1.	Project	Verbouwing van een ééngezinswoning	4.	Plan	sneede B1: nieuwe toestand	5.	Index wijzigingen Y, index a Y, index b	datum XX.XX.XXXX
2.	Locatie	Visserij 103 9000 Gent	—	fase richting plannr.	Administratief Ontwerp horizontaal 22	—	—	—
3.	Bouwheer	Tom Debaere & Nathalie Dullemont	—	printdatum school	27.05.2025 1:100	—	—	—

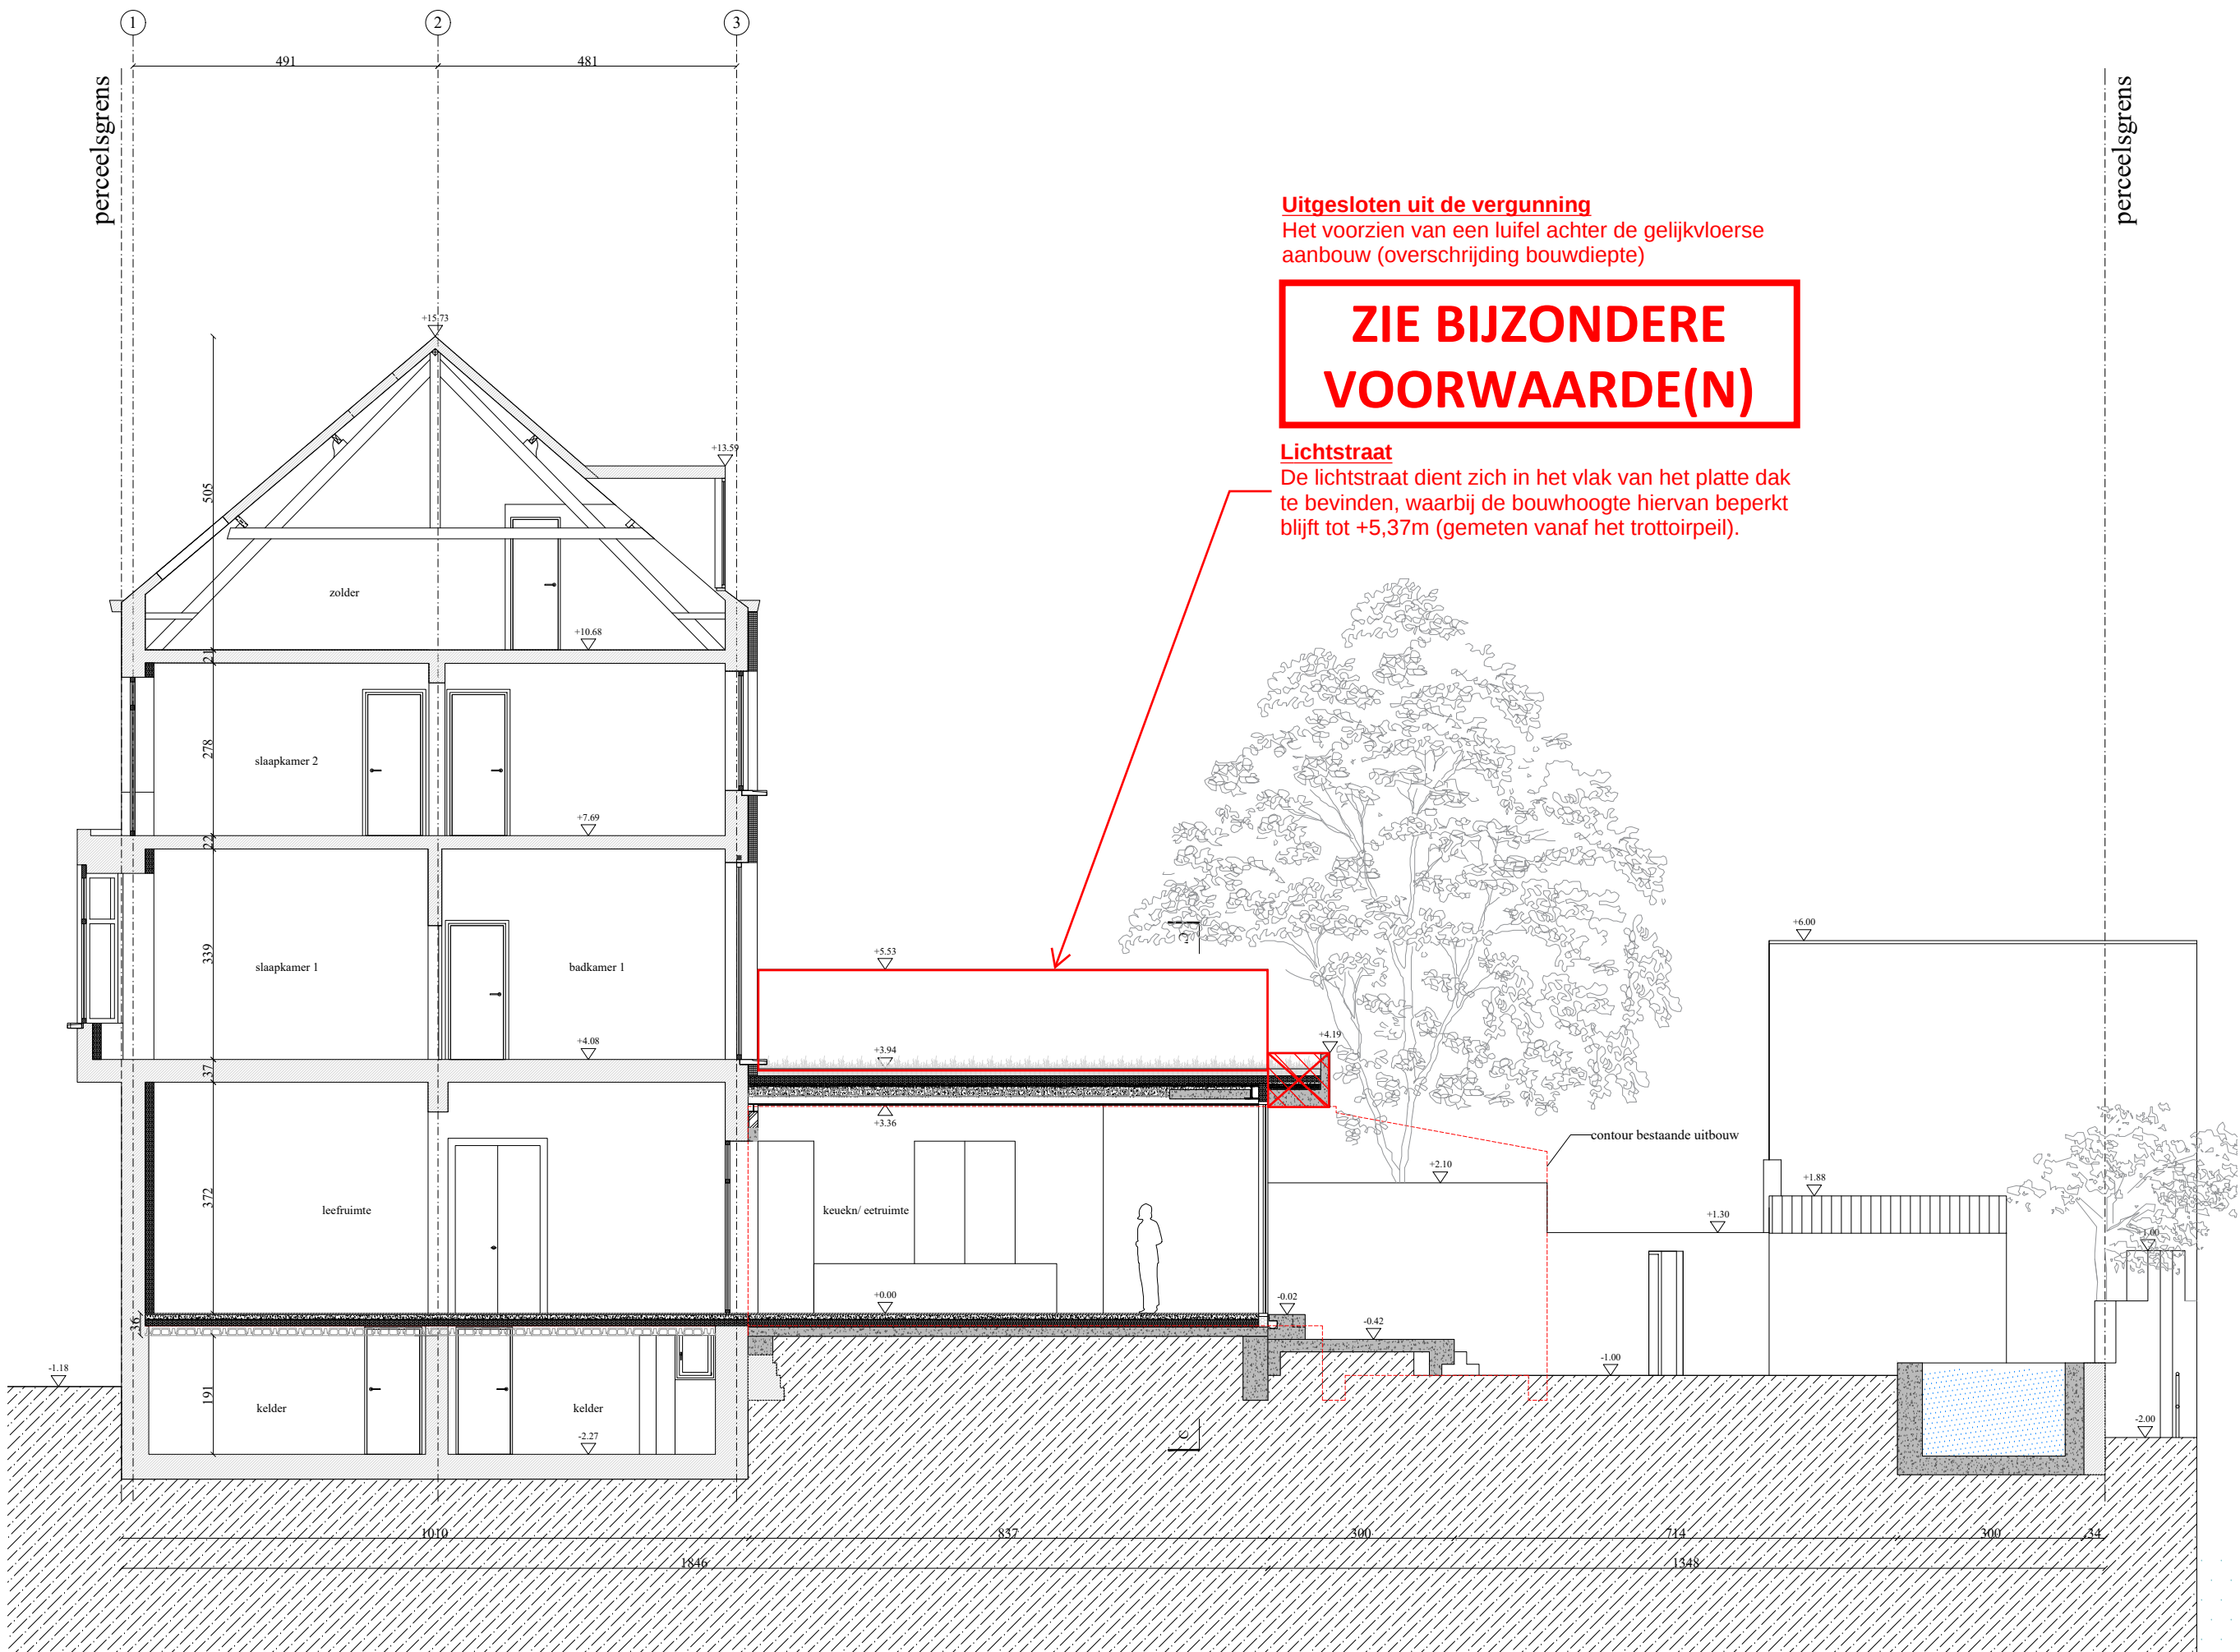
Uitgesloten uit de vergunning

Het voorzien van een luifel achter de gelijkvloerse aanbouw (overschrijding bouwdiepte)

Lichtstraat

- De lichtstraat dient zich in het vlak van het platte dak te bevinden, waarbij de bouwhoogte hiervan beperkt blijft tot +5,37m (gemeten vanaf het trottoirpeil).
